**Addenda No:** 002

**Numéro de projet:** R.105793.008

**Les modifications suivantes du document de soumission entrent en vigueur immédiatement. Cet addenda fera partie des documents contractuels.**

## RCN - QUÉBEC RÉAMÉNAGEMENT EN MILIEU DE TRAVAIL GC

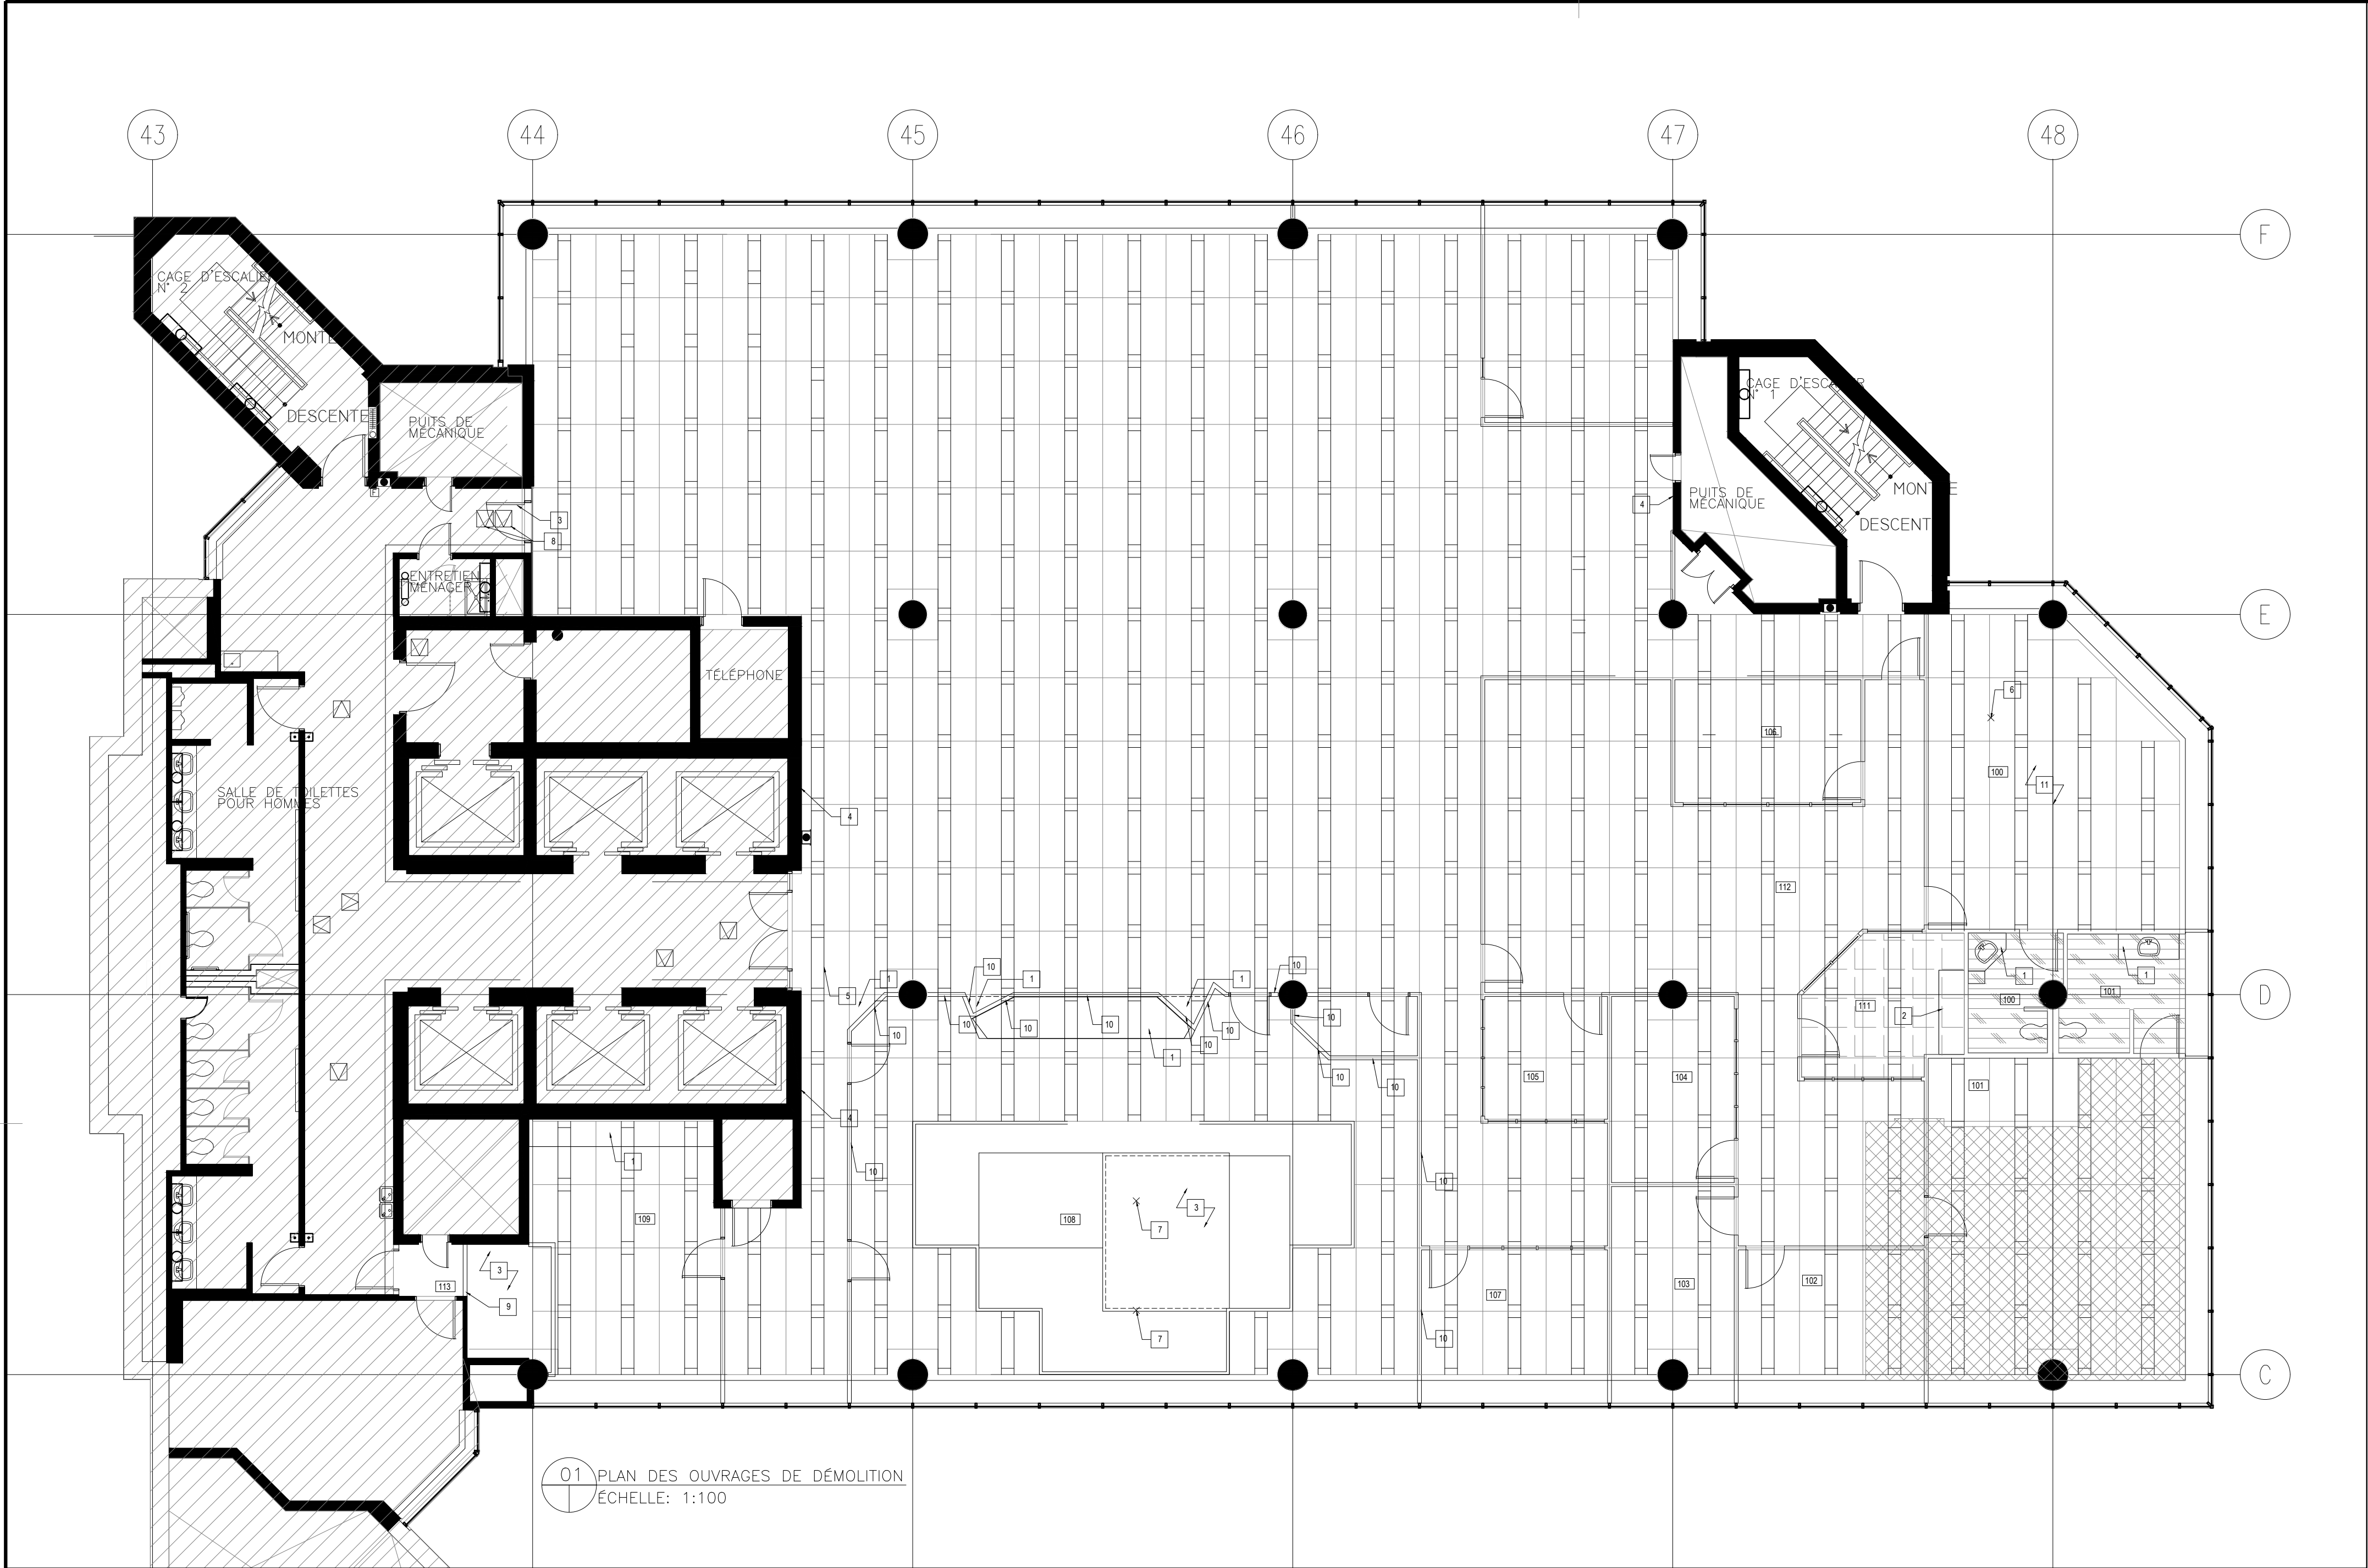
1. Enlève dessin ID-01, ajoutez dessin ID-01.

**E6/R1**

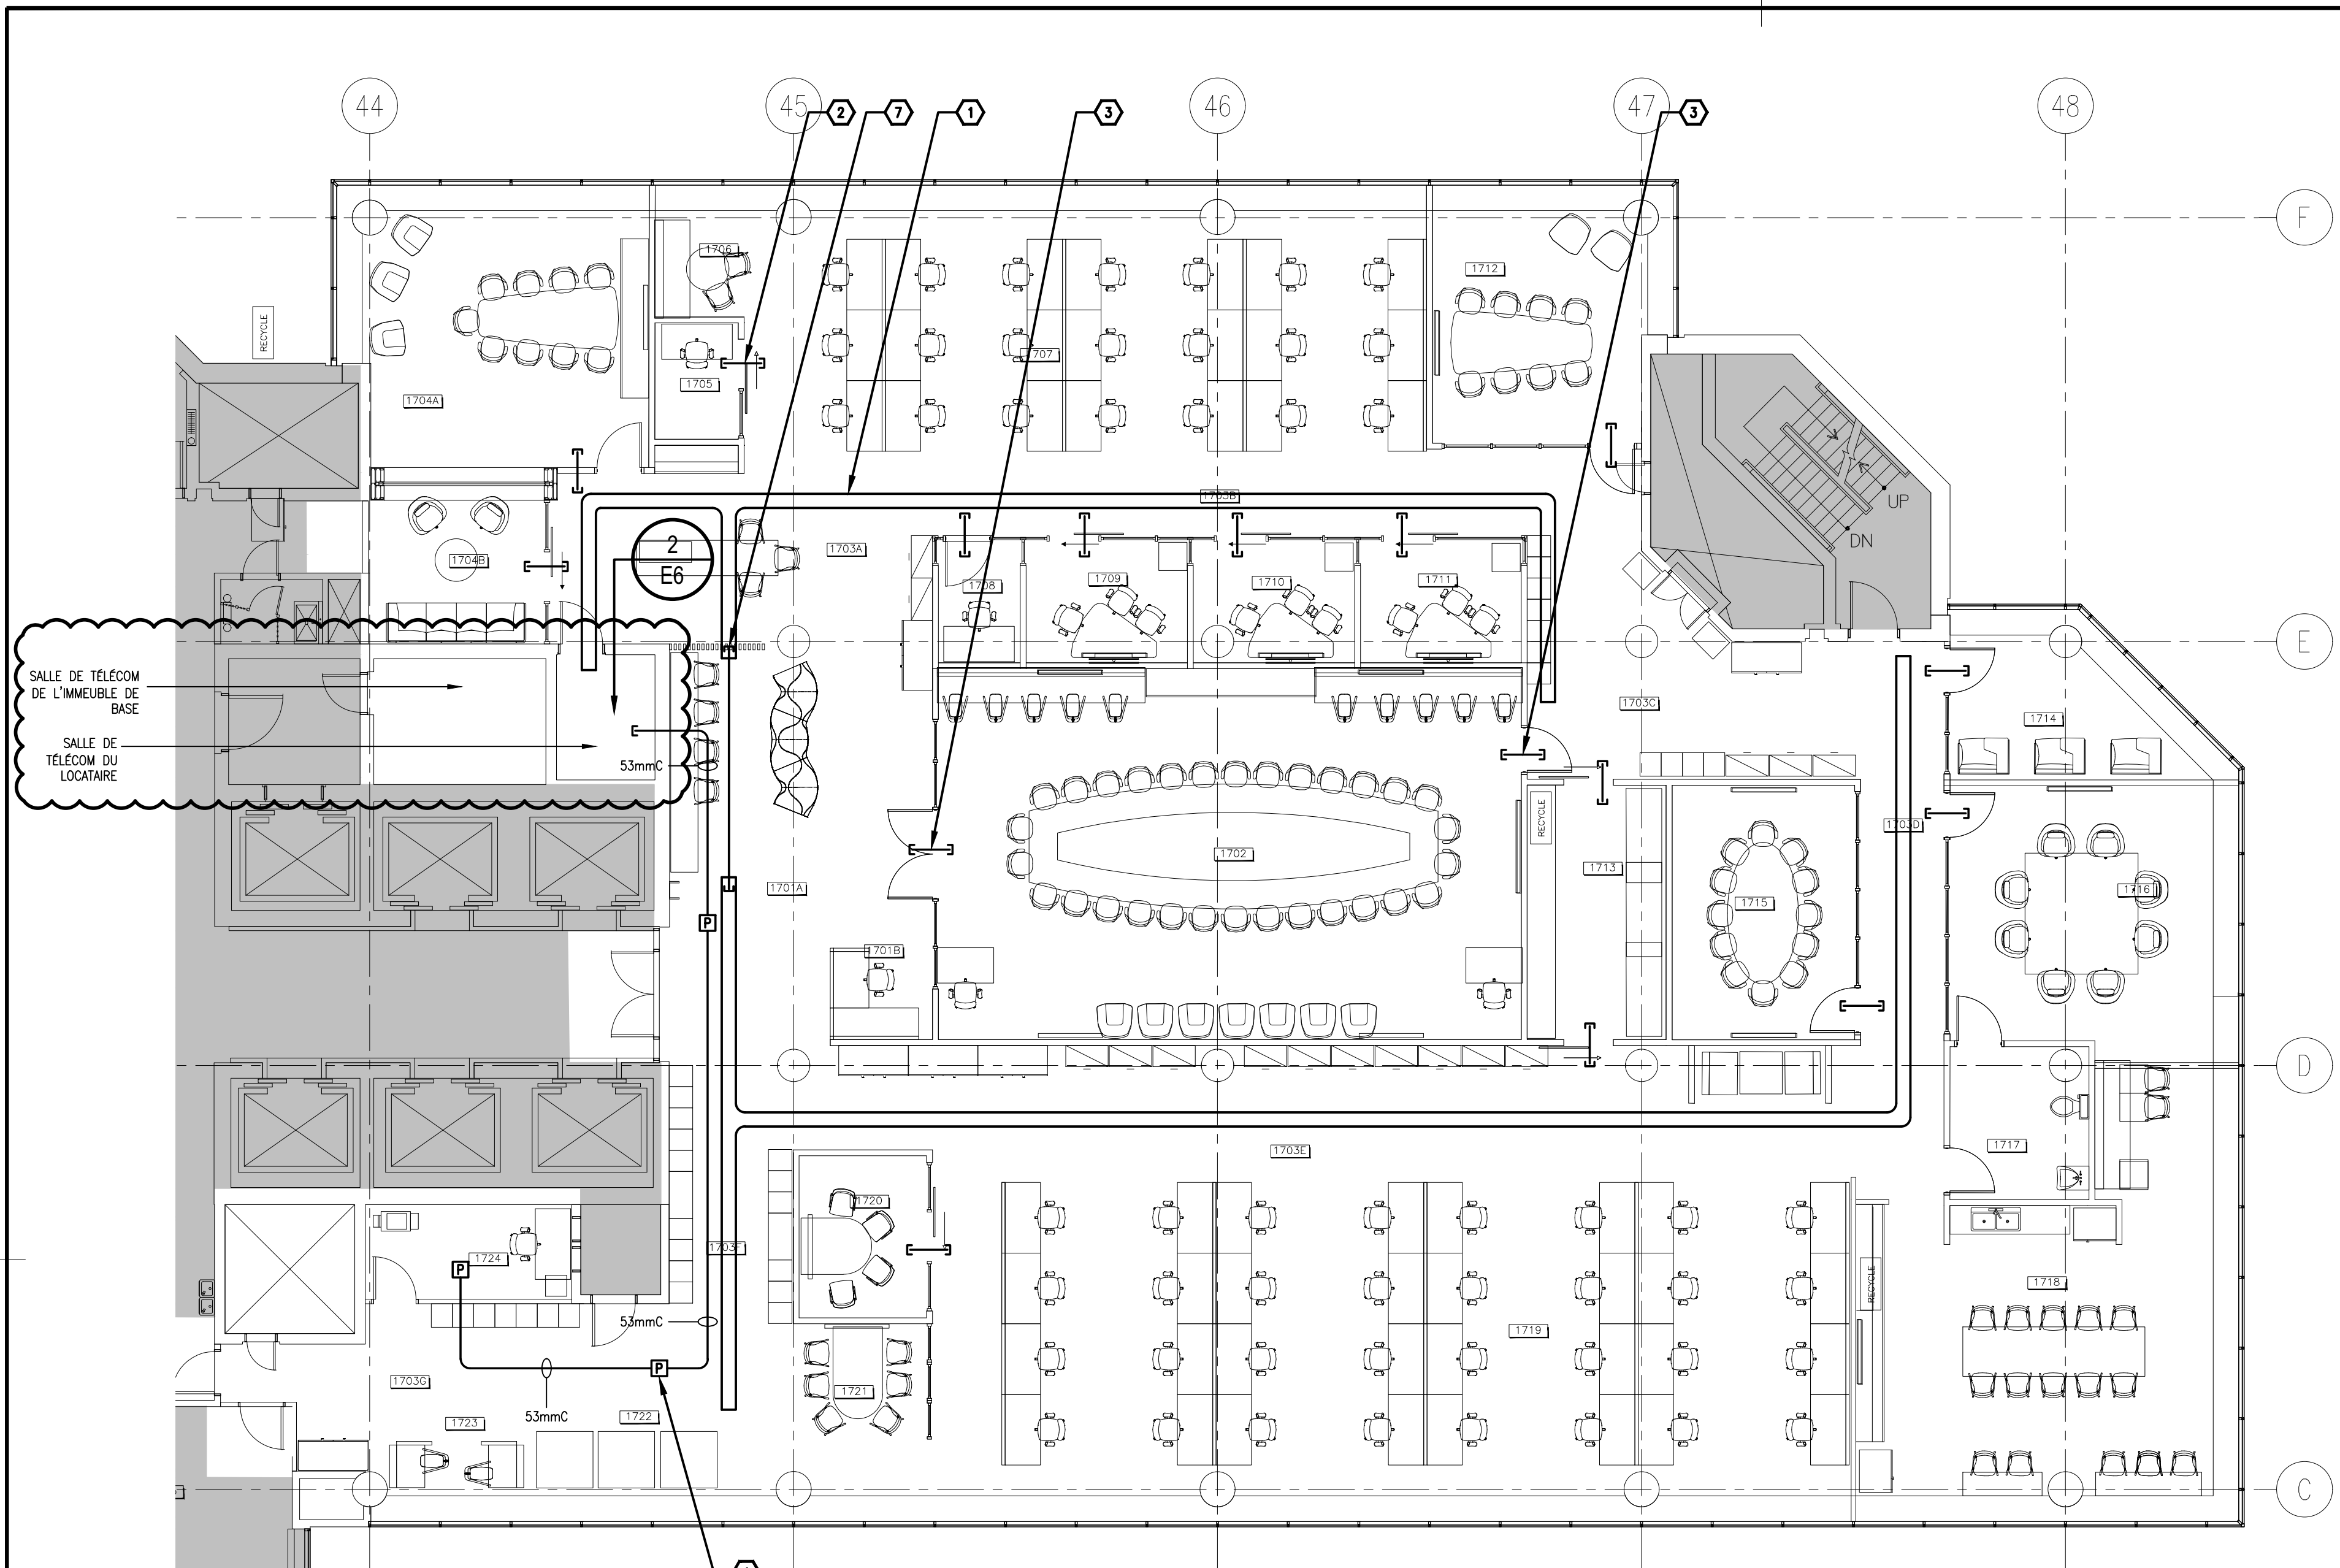
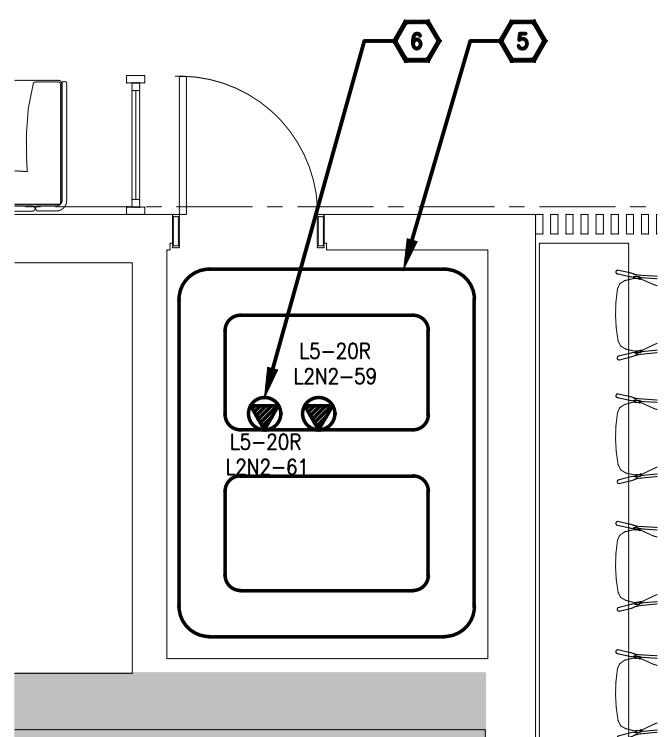
1. Enlève le dessin E6, ajoutez le dessin E6/R1
